Implementierungsvorschriften für den Datenaustausch gemäß Artikel 40 Absatz 7 der SO GL

-- Vorläufige Rückäußerungen der ÜNB zu den Konsultationsanmerkungen --

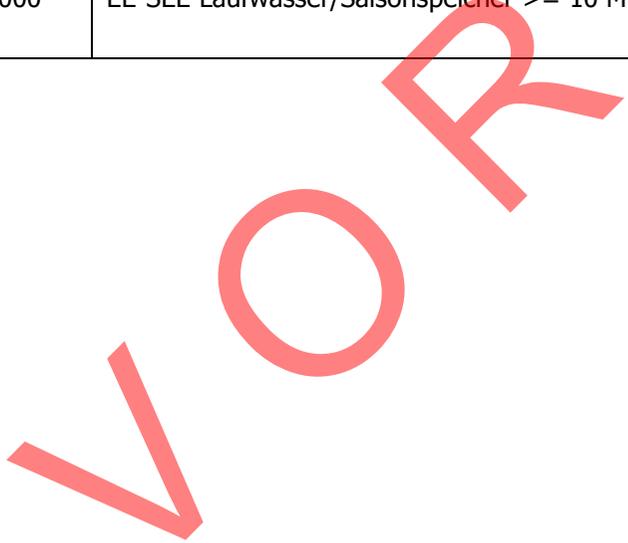
ID	Z	Anmerkung (Änderungsvorschlag o.ä.)	Rückäußerung
45	103_000	(Anmerkung bezieht sich auf Zeile 103 & 107 Abbildung) ggf. Vorzeichen bei RDA korrigieren	Der Hinweis ist korrekt. Die Abbildung kann missverständlich wirken. Die ÜNB werden die Abbildung entsprechend anpassen. [*-I-#45]
46	133_000	Die Messlokation kann anstatt der W-EIC entsprechend Anlage 02A als Identifikator genutzt werden. Folglich sollte die Messlokation an dieser Stelle ebenfalls aufgeführt werden, damit die Dokumente konsistent sind.	Der Hinweis ist korrekt. Die Messlokation ist hier auch aufzuführen. Die ÜNB werden den Text entsprechend anpassen. [*-I-#46]
47	139_000	Tippfehler: „technische Ressource daR“...	Der Tippfehler wird korrigiert. [*-I-#47]
48	187_ff	ggf. klären: Wozu soll wasserwirtschaftliche Vorhaltung von Speicherwasser für die Flussbewirtschaftung (Schifffahrt) gerechnet werden? Nicht beanspruchbare Leistung oder BES?	Der Hinweis ist hilfreich. Nach erster Einschätzung ist dies ein Sonderfall und kommt nicht oft vor. In diesem Fall sollte die beanspruchbare Leistung entsprechend abgesenkt werden. Die ÜNB werden den Text entsprechend anpassen. [*I-#48]
